B&O Serviceanvisning

STANDARD 505 K.

Standard 505 K er en Videreførsel af Standard 413 K, hvorfor der her kun medtages Diagrammet. Af væsentlige Ændringer kan nævnes Tonekontrollen, hvor Diskantafskæringen sker ved Hjælp af Modkobling. De to Blokke mellem Udgangsrørets Anode og Tonekontrollen (Pos. Nr. 14 og 16) er i Standard 505 K. ændret til henholdsvis 50 og 100 pF.

DIAGRAM

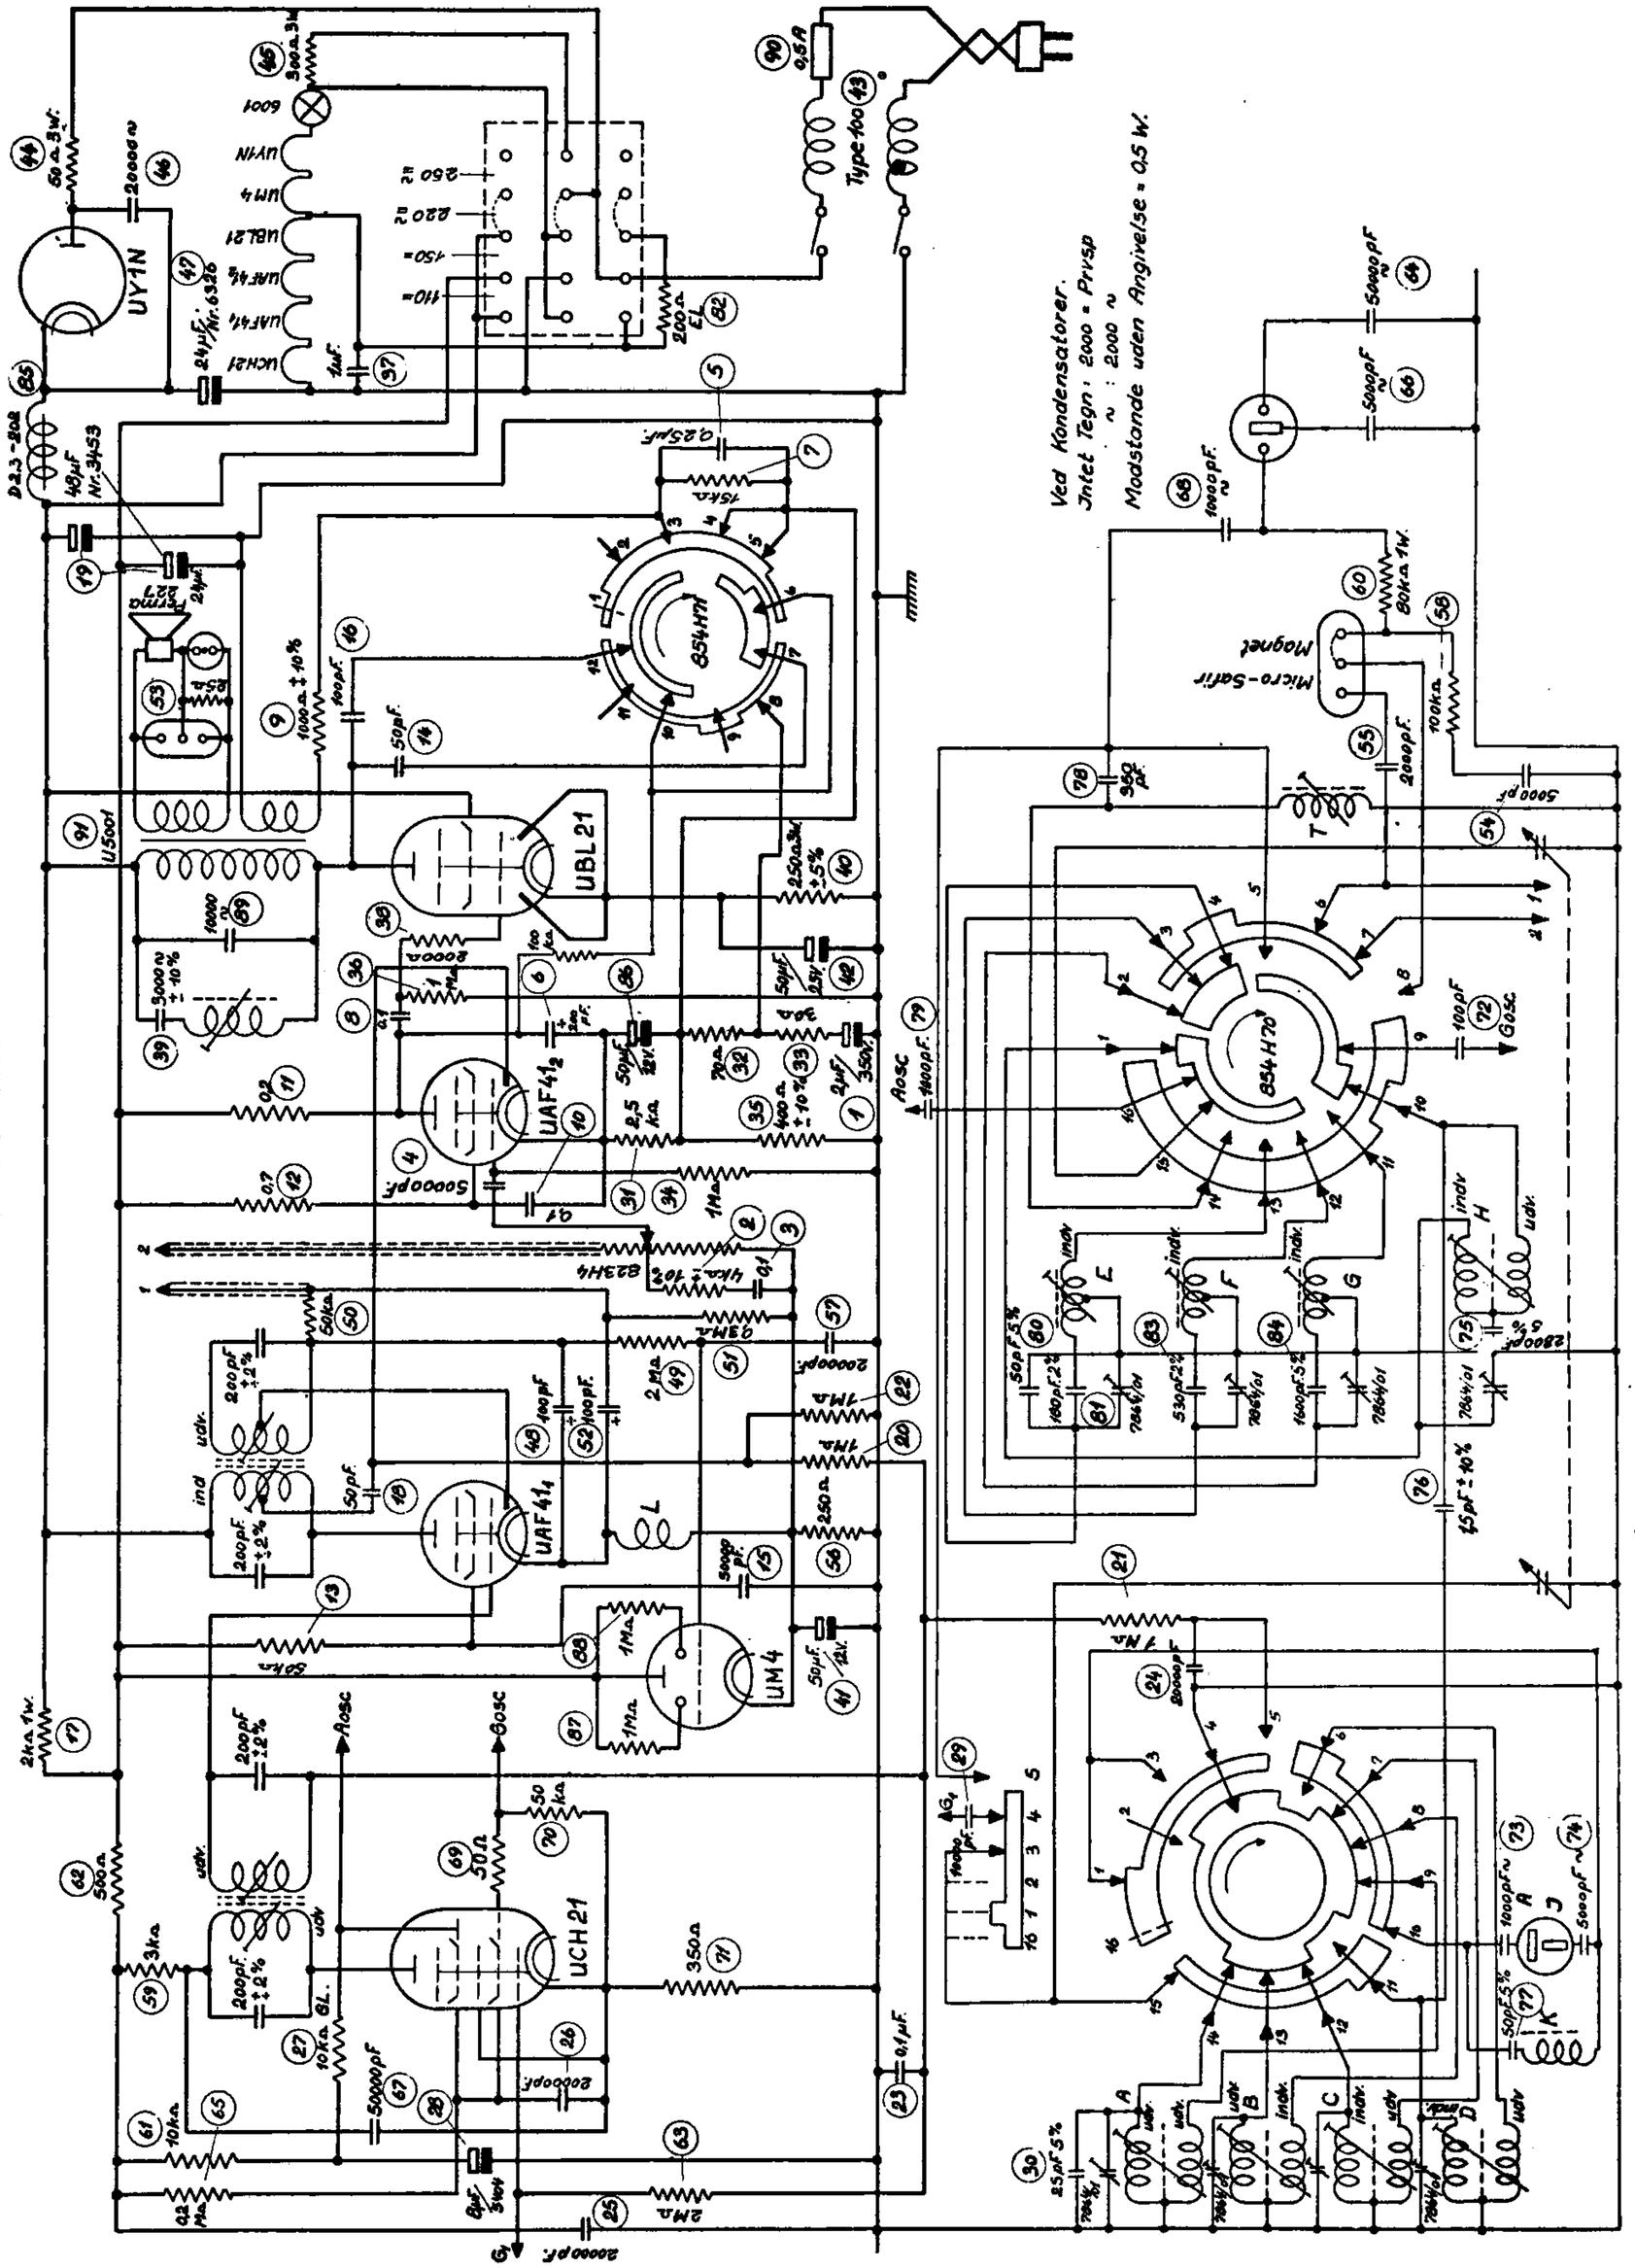
Endvidere er Stelforbindelsen til Kontakterne 6 og 10 paa Tonekontrollen fjernet, og mellem disse Kontakter og Anoden af UAF 41_2 er indskudt en Modstand paa 100 KΩ, hvorved der i Forbindelse med ovennævnte Blokke opnaas en passende Modkobling for de høje Frekvenser. Anodespændingen til UM 4 er af Hensyn til Ustabilitet tilsluttet efter Filtermodstanden (Pos. Nr. 17).
